Service Information

STUDER A80
Alle Versionen
Service Information 64/81 D/E

CAPSTAN SERVO PRINT
1.080.372 / 374 / 377

Bandzugwaagenpotmeter
 Tapetensionpotmeter
 58.99.0110

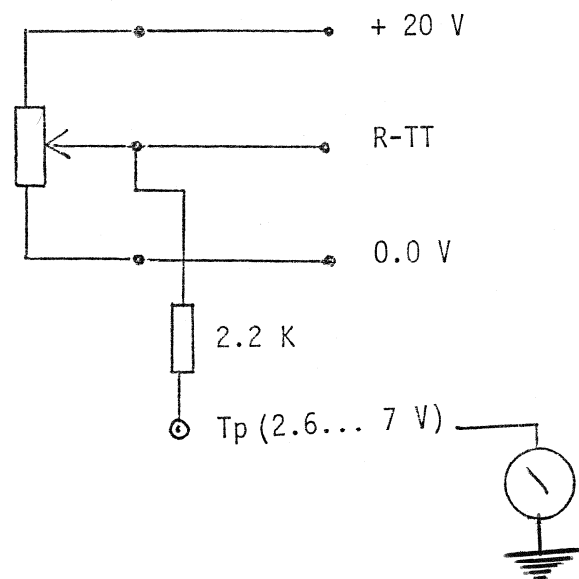
Gelegentlich kann es vorkommen, dass die Widerstandsschicht wegen überschreiten des Schleiferstromes verbrennt. (geschieht bei Spannungsmessung im Messinstrument). Um solche Beschädigungen zu umgehen, wird in Zukunft zum Schleifer ein Widerstand von 2,2 kOhm (57.11.4222) auf dem Potentiometer angebracht.

Sometimes it might happen, that the carbon of the pot.meter gets burned because the current on the wiper is too high. (can happen when measuring the voltage with voltmeter). To prevent such damages a resistor of 2,2 kOhm (57.11.4222) will be soldered to the wiper of the pot.meter.

Diagram 1

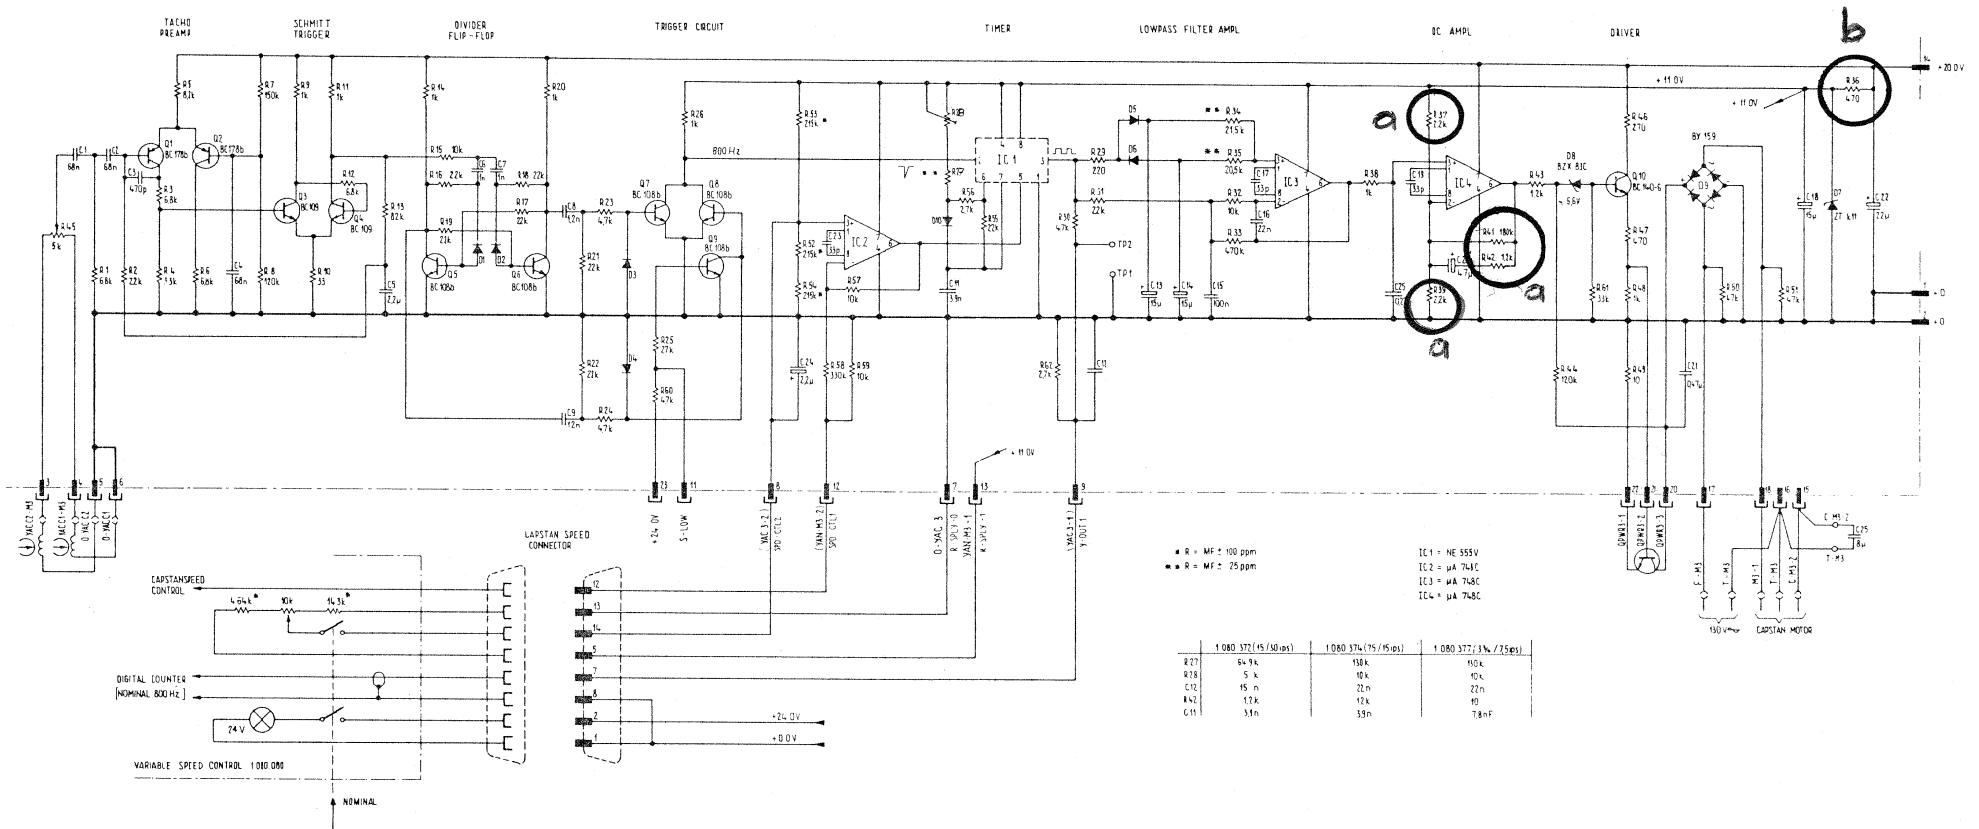
Eine Verbesserung des Einschwing-
 verhaltens bei einem Netzausfall von
 70 ms, wird durch eine grössere
 Dämpfung des Servokreises erreicht.

Die Zenerdiodenstabilisation ist
 nicht mehr gewährleistet, wenn die
 Zenerdiode D7 an der oberen Toleranz
 liegt.

To reach a better transient response
 in case of a mains failure of less than
 70 ms the servo circuit has to be
 damped.

If the zener voltage of D7 lays near
 the upper tolerance limit the stabili-
 sation is no more guaranteed.

R 37	(2,2 kOhm)	→	10 kOhm	(57.41.4103)
R 39				
R 41	(100 kOhm)	→	1 MOhm	(57.41.4105)
R 42	(1,2 kOhm)	→	10 kOhm	(57.41.4103)

R 36	(470 Ohm)	→	390 Ohm	(57.41.4391)
------	-----------	---	---------	--------------

Diagram 2

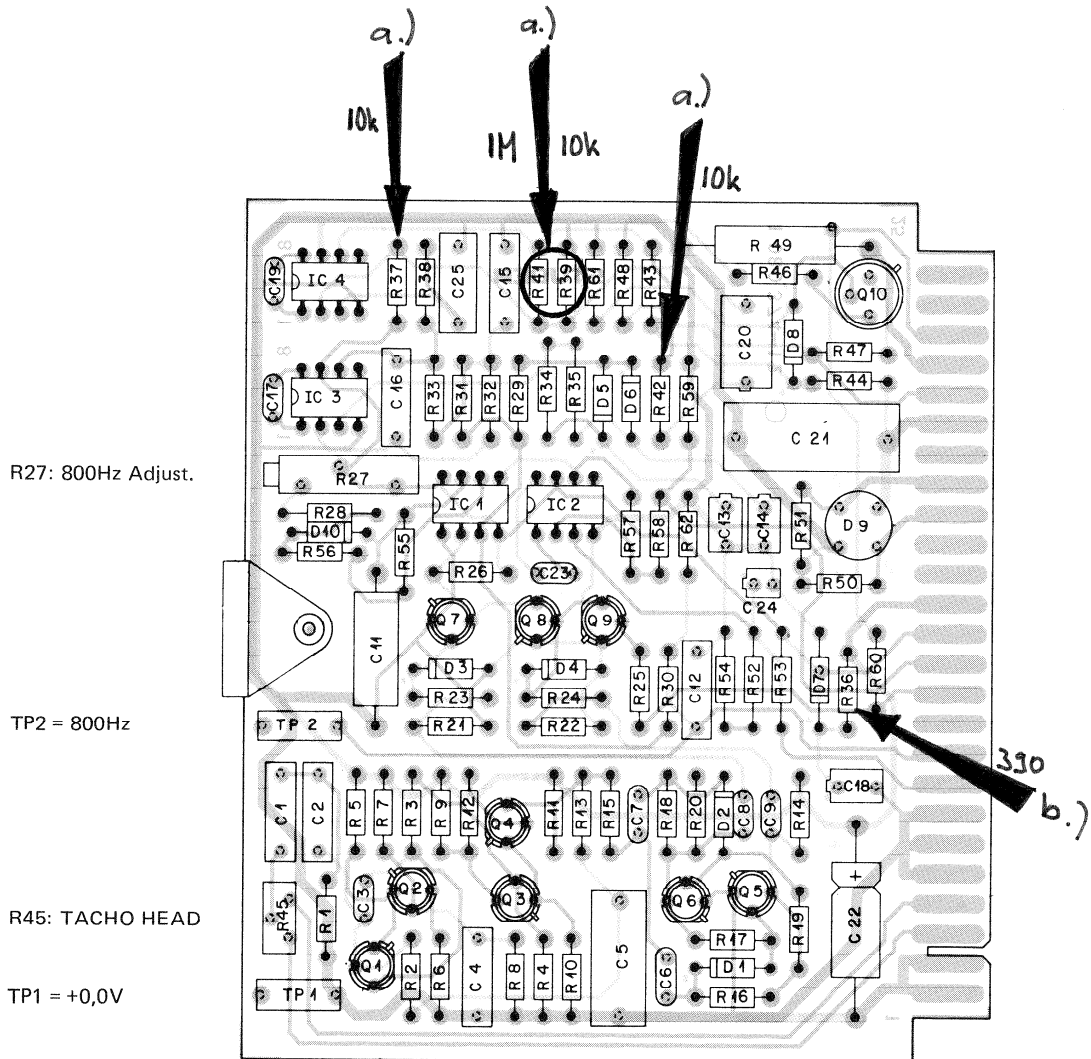
Zu hohe Tonhöhenschwankungen bei 30 ips Tonbandgeräten kann durch den zu starken Magneten der Wirbelstrombremse der Vorberuhigungsrolle verursacht werden.

Wow and flutter might be caused at 30 ips tape recorders because of the too strong magnet field of the eddie current brake for the stabilizer rolle.

Magnet (15x15x5 mm) —————> 15x9x5 mm 61.99.0123

Diagram 3

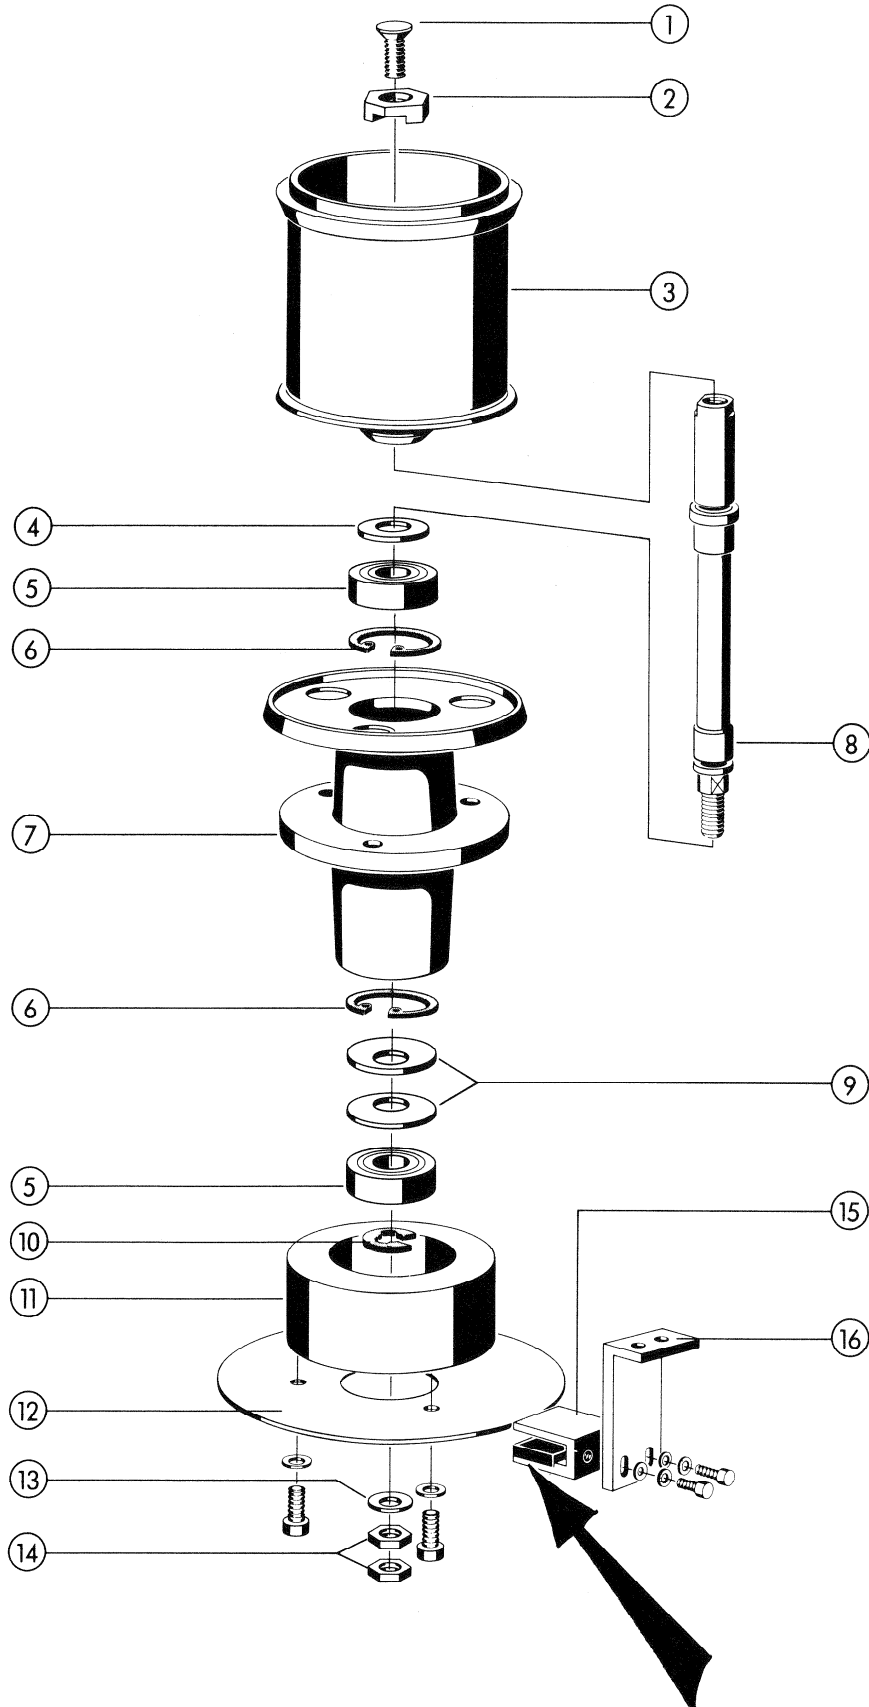
Um die Quitschgeräusche während der Bremsphase zu vermindern, werden neuerdings anstelle des Stoffbandes zwei 40 mm lange selbstklebende Bleifolie auf die Bremsbänder angebracht.

Nach dem Einbau des Bremsbandes bitte überprüfen, dass die rote Oberfläche der Bremstrommel (siehe 6) sauber durch das Bremsband abgedeckt wird, sonst am Drehpunkt A (Diagramm 3) ausrichten. Bremszüge laut Manual unter Sektion Laufwerk-Einstellung kontrollieren.

To reduce the squeak noise during the braking operation, two selfadhesive 40 mm long lead foils will be fixed to the brake bands. (Not longer to the masking tape).

Check that the brake band covers the red surface of the brake drum (see 6) properly. If not adjust it by moving the tape up or down on the turning point A (see diagram 3). Check brake force according to manual section: tape transport adjustment.

Bezugsnummer für Bleifolie:
65.99.0144.

Order number for lead foil:
65.99.0144.

Diagram 6

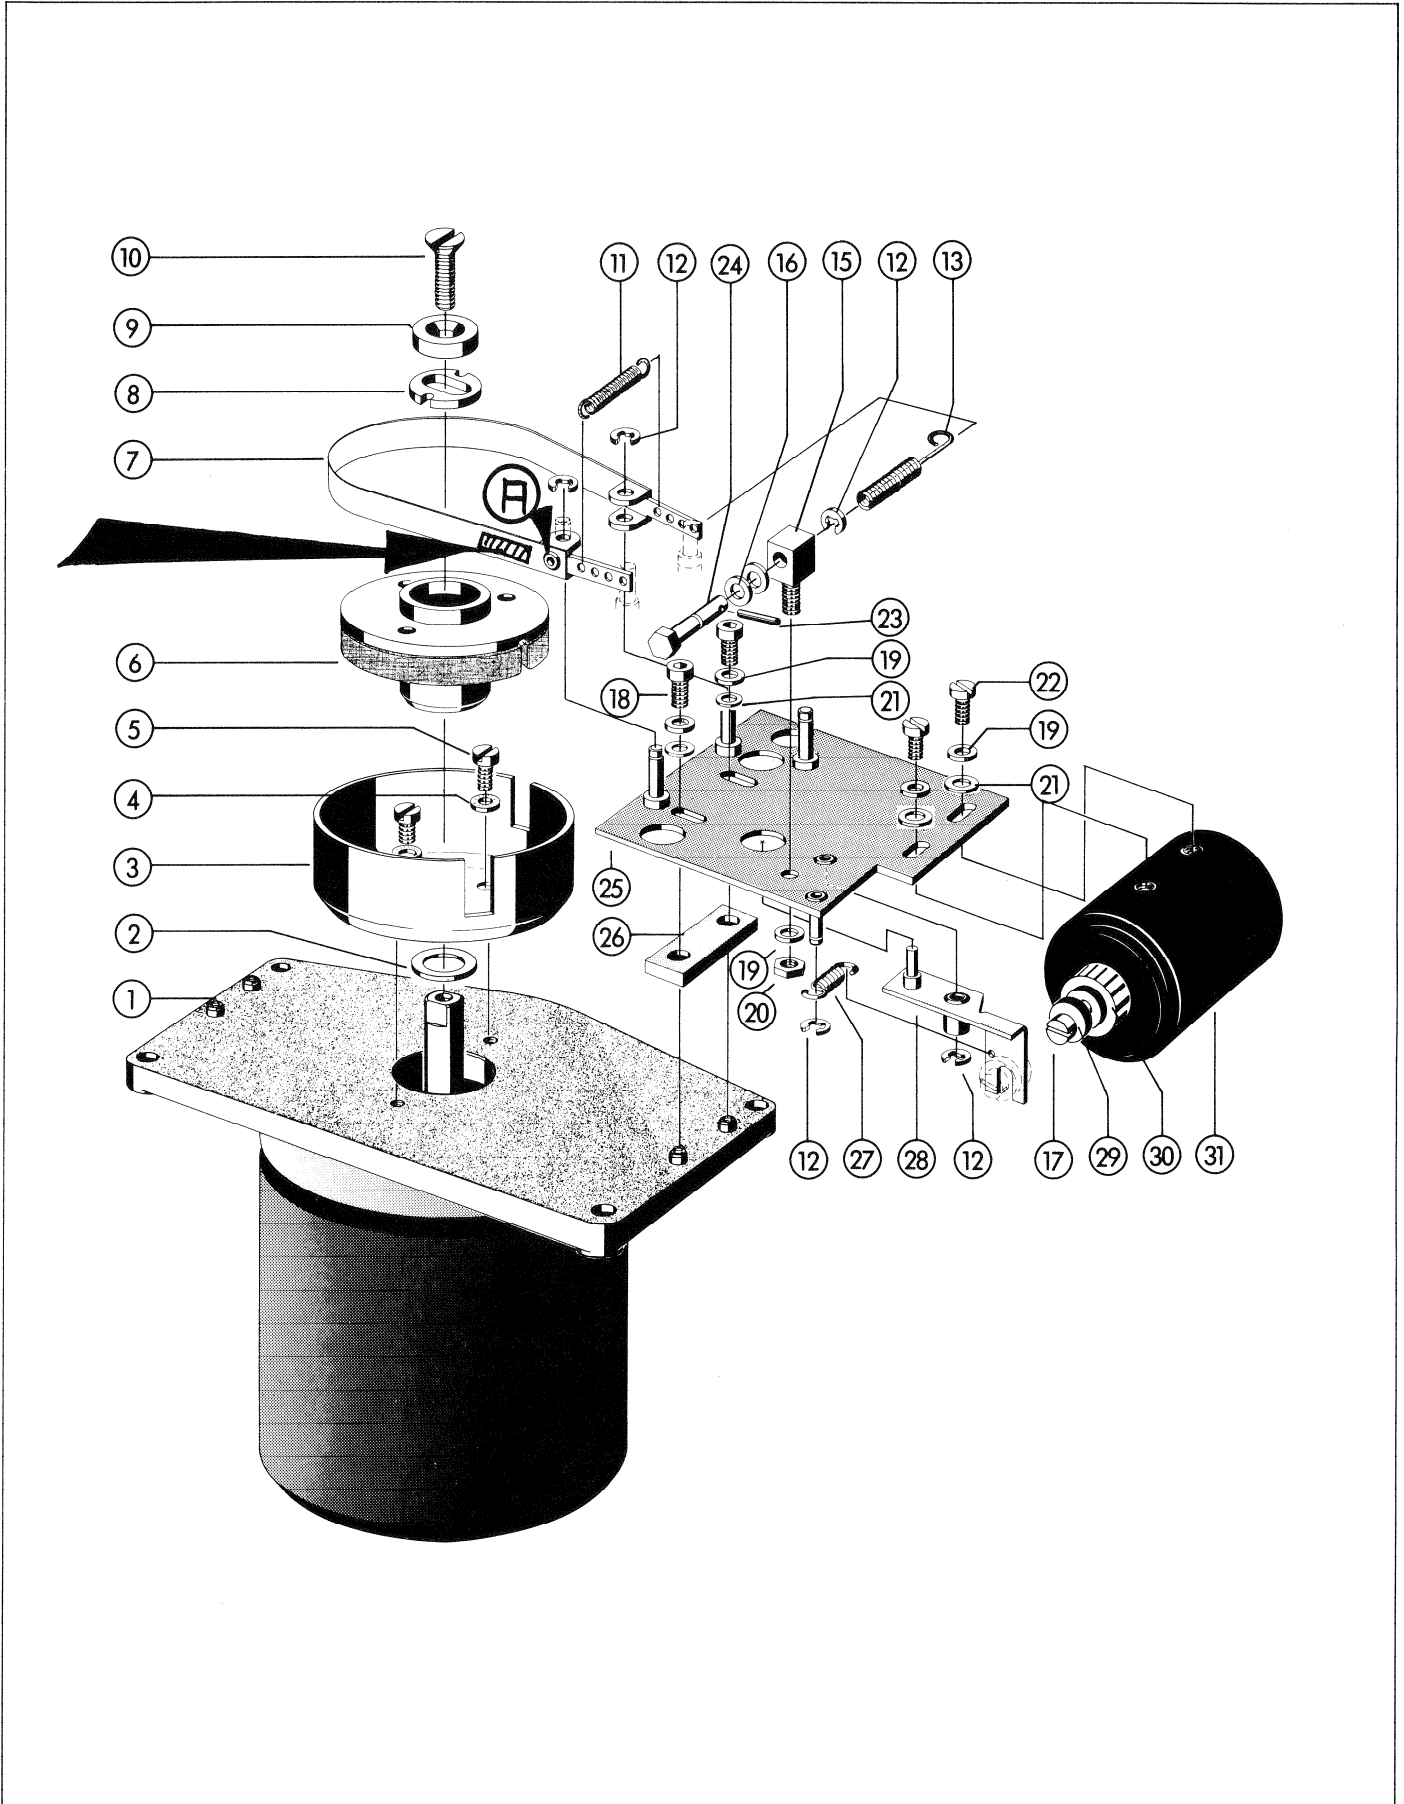
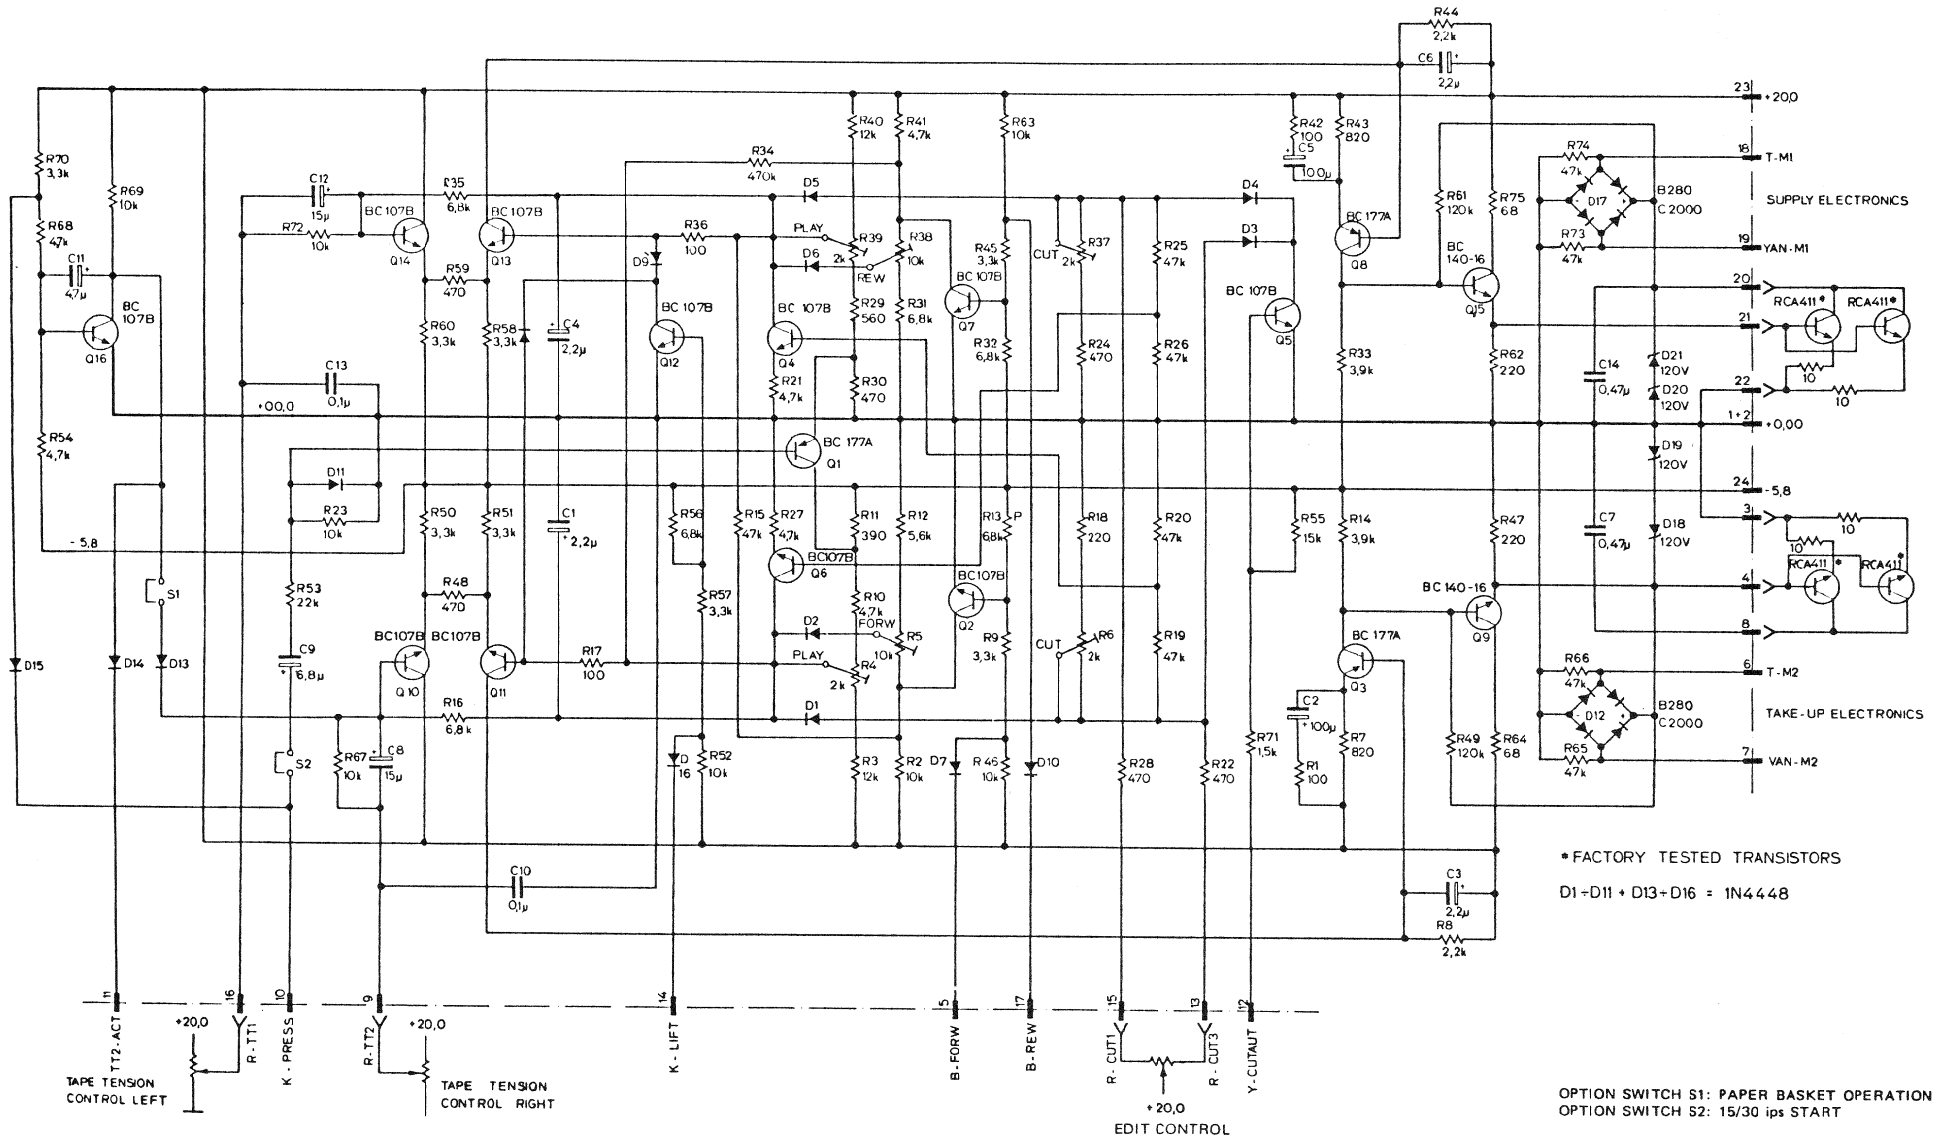
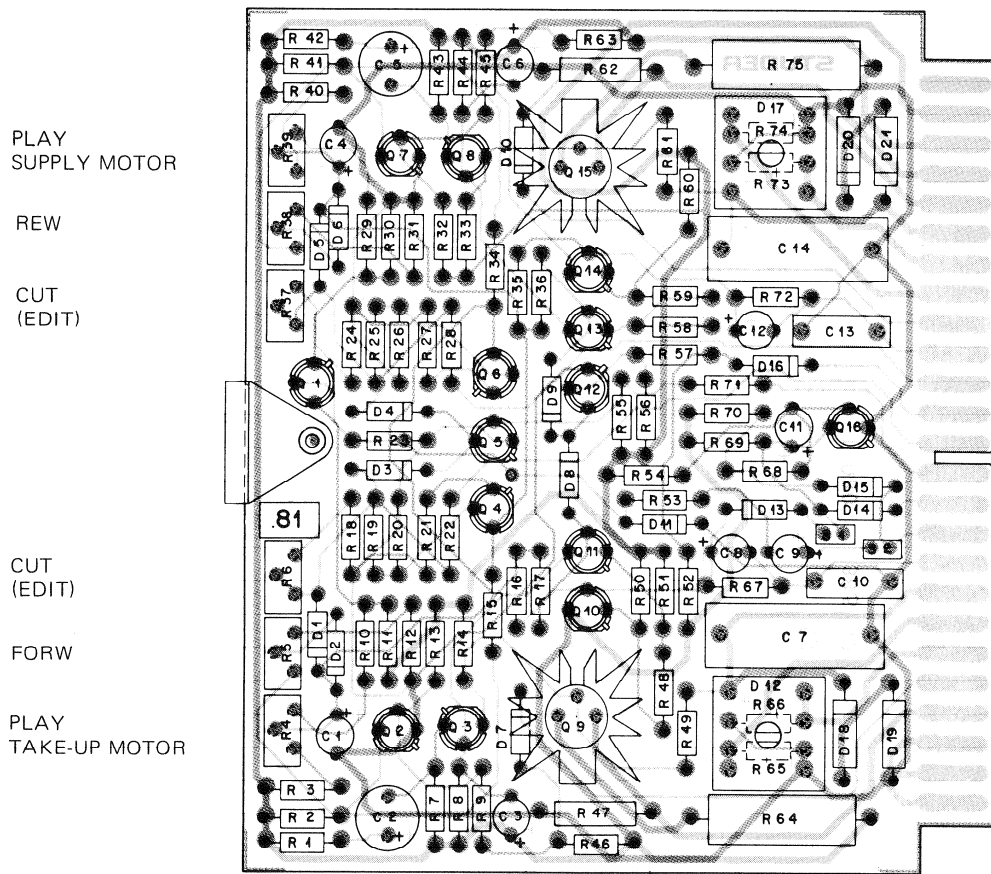
Durch den Einsatz der A80/RC MK II wurde ein neuer Wickelmotorprint 1.080.385.81 entwickelt.

For the A80/RC MK II a new spooling motor control board 1.080.385.81 has been developed.

A80 VU 1" - 2"	3 3/4 - 30 ips	1.080.384.00
(für A80 VU 2" werden R13 u. R18 8,2 kOhm)

A80 VU 1" - 2"	3 3/4 - 30 ips	1.080.384.00
(for A80 VU 2" change R13 u. R18 to 8,2 kOhm)
